Baumaßnahme: Veloroute 13 - Abschnitte an Hauptverkehrsstraßen

Teilbaumaßnahme: Abschnitt 1 - Holstenstraße bis Gefionstraße

Hier: Nachtrag/Ergänzung zur Schlussverschickung

ERLÄUTERUNGSBERICHT

Lageplanausschnitt Zufahrt Alsenstraße Schlussverschickung links, Überarbeitete Planung rechts

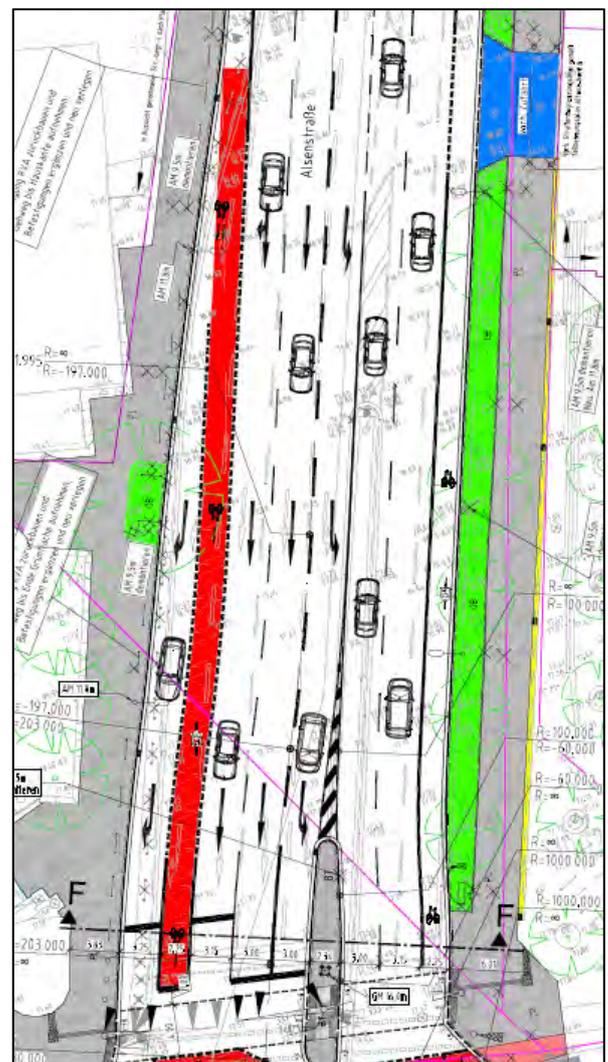
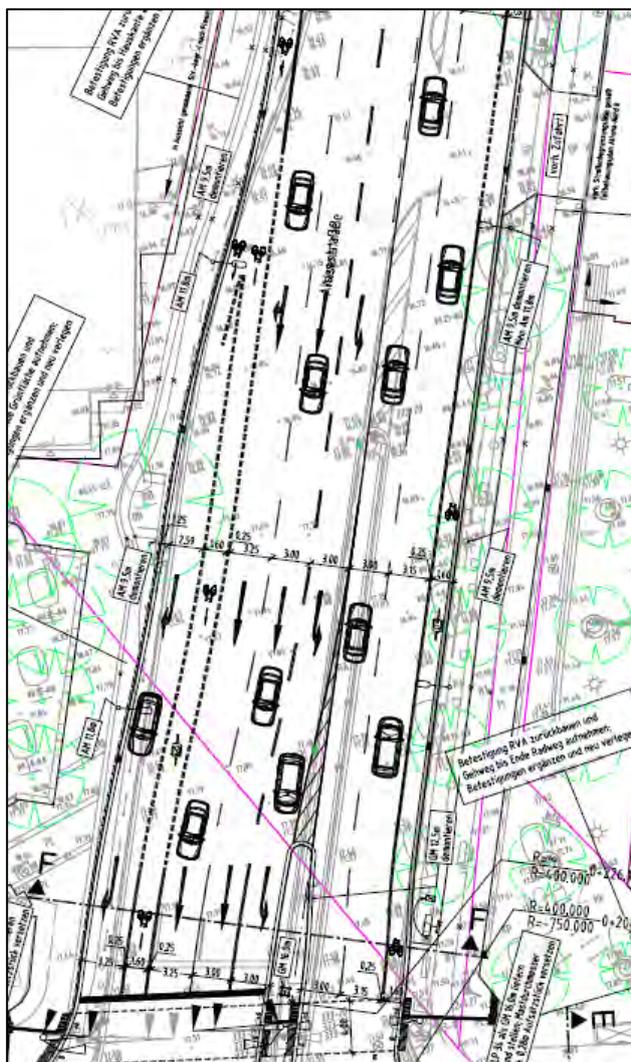
In der Zufahrt Alsenstraße wurde der Radfahrstreifen in Mittellage einer Überprüfung unterzogen, ob dieser an den Rand verlegt werden kann. Aufgrund der nachfolgenden Bushaltestellensituation unter der S-Bahnbrücke, wo sich Radverkehr und Busverkehr entsprechend verflechten müssen, wird es als günstiger bewertet, wenn die Verflechtungssituation Radverkehr/Busverkehr räumlich zusammen bleibt und nicht auseinandergezogen wird. Der Sichtkontakt zwischen Radfahrenden und Busverkehr kann bei dem Radfahrstreifen in Mittellage die gesamte Zeit aufrechterhalten werden, sodass die Verflechtung bei Einfahrt in die Bushaltestelle bestmöglich abgewickelt werden kann. Bei einem Radfahrstreifen in Rechtsrandlage würde der Abstand zwischen Bus und Radverkehr vergrößert. Es ist zu erwarten, dass der Sichtkontakt zwischen Busfahrer und Radfahrenden durch die wartenden rechtsabbiegenden Kfz im Rechtsabbiegefahrstreifen beeinträchtigt wird. Würde der Radfahrstreifen in Rechtsrandlage verschoben, könnte zudem die Verflechtung mit dem Busverkehr erst in Knotenpunktmitte kurz vor der Einfahrt in die Bushaltestelle, wenn sich die beiden Führungen der Radfahrfurt und der des rechten Fahrstreifen wieder angenähert haben, erfolgen. Aus genannten Gründen wurde die Mittellage aufrechterhalten. Der ursprünglich 2,10 breite Radfahrstreifen wurde auf 2,50m verbreitert und wird ebenfalls rot eingefärbt.
